ROZHODNUTÍ O VYLOUČENÍ ÚČASTNÍKA

ZADAVATEL: Česká zemědělská univerzita v Praze

VEŘEJNÁ ZAKÁZKA: MODERNIZACE KONGRESOVÉHO SÁLU STUDIJNÍHO A INFORMAČNÍHO CENTRA

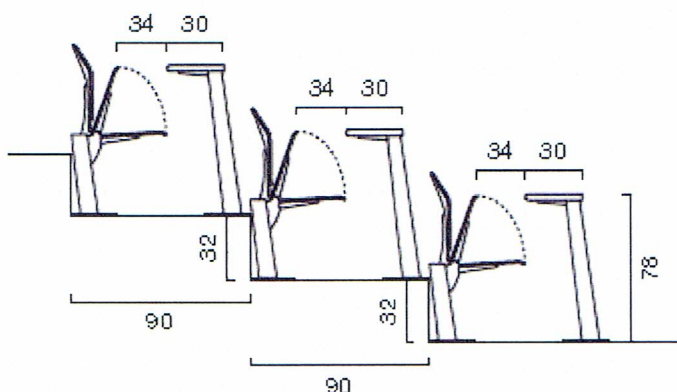
Účastník nesplňuje požadavky vymezené zadavatelem v příloze č. 4 - Technické specifikaci. Konkrétně v bodě 2) této specifikace, který se týká pracovních desek, zadavatel požadoval hned v první větě: „Pracovní desky stolů budou osazeny na nohách profilu 70 x 50 mm, kotvených do podlahy stejným systémem jako sedadla.“ Zadavatel tento svůj požadavek současně podpořil výkresem a situačním plánem na str. 2 přílohy (viz. níže):

Z výše uvedeného výkresu je patrný požadavek zadavatele na samostatné nohy stolů (tedy kotvení stejným systémem jako sedadla) tak, aby byl záměr technického řešení jasný. Podle předloženého výkresu V-0-067/1 však účastník předkládá řešení na společném nosníku, tedy řešení, které je v rozporu se zadáním a účastník tudíž nesplnil zadávací podmínky vymezené zadavatelem v tomto bodě.
